SWAG 37 92 8798, 37 93 0167, 70 94 0717

Fiat Ducato II, III; Iveco Daily III, IV, V e VI

Motore: 2.3-litri JTD F1AE

Cinghia trasmissione ausiliaria del compressore aria condizionata

Fig 1 - Schema trasmissione ausiliaria (fino a codice motore n. 0113089 compreso), dotata di puleggia tendicinghia 37 93 0167 e cinghia Poly-V 37 92 8798

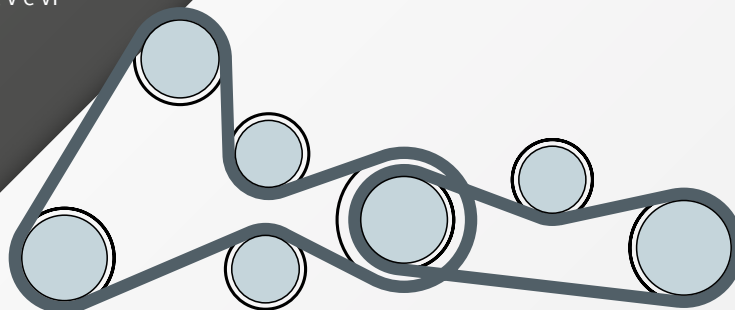
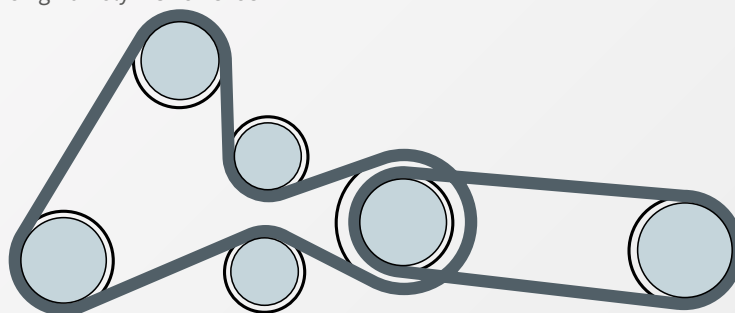
Durante il periodo di produzione, Fiat e Iveco hanno aggiornato il layout e le dimensioni della cinghia di trasmissione ausiliaria per il compressore aria condizionata. Si applica su diversi modelli equipaggiati con il motore JTD da 2.3 litri, a partire dal motore n. 0113090.

L'aggiornamento ha completamente rimosso la necessità della puleggia tendicinghia utilizzata con la tradizionale cinghia multi-V da 987 mm, montata fino al motore n. 0113089 incluso. (Fig.1)

Questa è stata sostituita con una cinghia multi-V elastica più corta da 903 mm, che viene instradata secondo lo schema sopra. (Fig.2)

Nota: per i veicoli dotati di motori fino al motore n. 0113089 compreso, possono essere equipaggiati in un secondo momento con la cinghia Poly-V elastica 40717 durante la manutenzione ordinaria. Ciò elimina del tutto la necessità della puleggia tenditrice.
